Mission régionale d'autorité environnementale

Avis délibéré
sur le projet de poste électrique et de stockage d'énergie par batteries
porté par la SAS VOLTALIA
sur la commune de Tuffalun(49)

n° PDL 012142 / AP

Plan des aménagements du projet retenu - source dossier

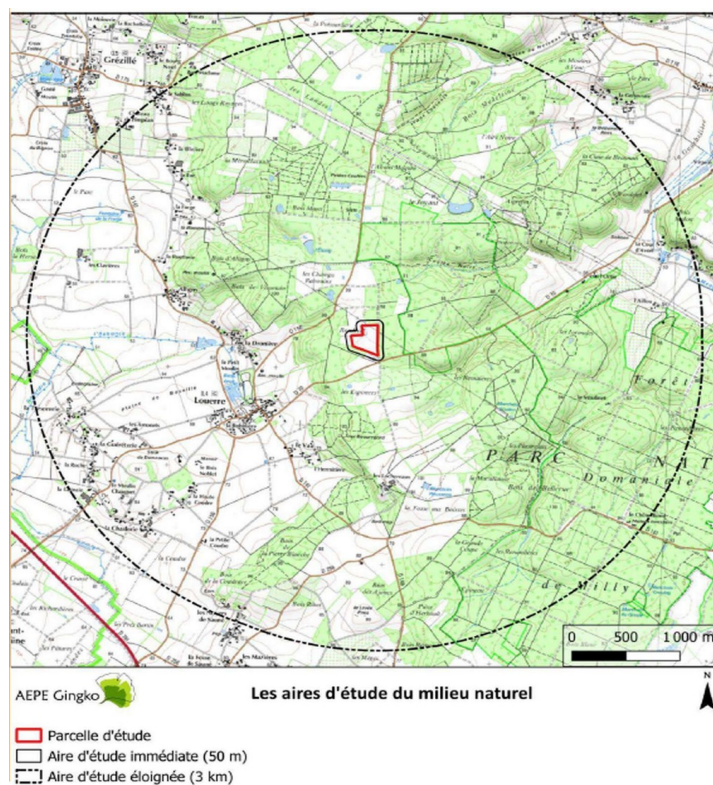
Les photographies présentées (figures 12, 13, 14 et 15) dans la pièce PC4, visant à illustrer le déroulement d'un chantier analogue laissent à penser que l'intégralité du sol du site serait décapé pour y réaliser une plateforme en matériaux non gélifs ce qui semble contradictoire avec les autres informations descriptives du projet. L'étude d'impact indique en effet que les espaces non artificialisés par les aménagement et installations devraient être maintenus à l'état naturel et entretenus par fauche extensive. Ce doute est renforcé par le fait que l'étude d'impact évoque brièvement la réalisation de plateformes en plus des pistes (cf III-1 -phase de construction) sans plus de précision par la suite.

Au paragraphe III-3 traitant des impacts potentiels sur les zones humides, il est indiqué que le remplacement de la couche superficielle sur 30 cm peut influencer l'écoulement naturel de l'eau, sans que soit précisé l'emplacement et la surface totale concernée par ce décapage du sol. La MRAe relève que la surface totale des pistes et des autres espaces artificialisés représentera 4 400m² soit un tiers de la surface du projet. Aussi en l'absence d'ouvrages particuliers destinés à la gestion des eaux pluviales du site, une évaluation plus précise des incidences nécessite d'être menée notamment vis-à-vis des fonds aval compte tenu des modifications de la perméabilité des sols (grave compactée en lieu et place de terre végétale pour les pistes) et des emplacements et orientations des pistes et ouvrages imperméabilisants par rapport au sens actuel d'écoulement des eaux.

L'étude d'impact aborde distinctement les mesures relatives aux plantations paysagères en lisière sud et celles en lisière nord et ouest sans faire le lien du point de vue des fonctionnalités communes qui nécessiteraient à tout le moins que la démonstration de la cohérence des choix de plantation entre les divers alignements soit présentée. D'ailleurs à aucun moment les plans du projet ne proposent une représentation avec l'ensemble des plantations proposées.

- ***en second lieu, sur la partie propre au poste électrique et de stockage :***
 - ***d'apporter des précisions en ce qui concerne la réalisation éventuelle de plateformes qui viendraient modifier le niveau d'artificialisation du site et mettre en cohérence les différents éléments du dossier relatifs à la description du chantier sur cet aspect ;***

- ***de compléter l'analyse paysagère par une vue depuis l'accès principal au site, par une justification des raisons pour lesquelles certaines recommandations paysagères n'ont pas été suivies, par la présentation d'un plan du projet et des photomontages qui intègrent l'ensemble des différents alignements de plantations prévues au plan paysager et au plan écologique ;***
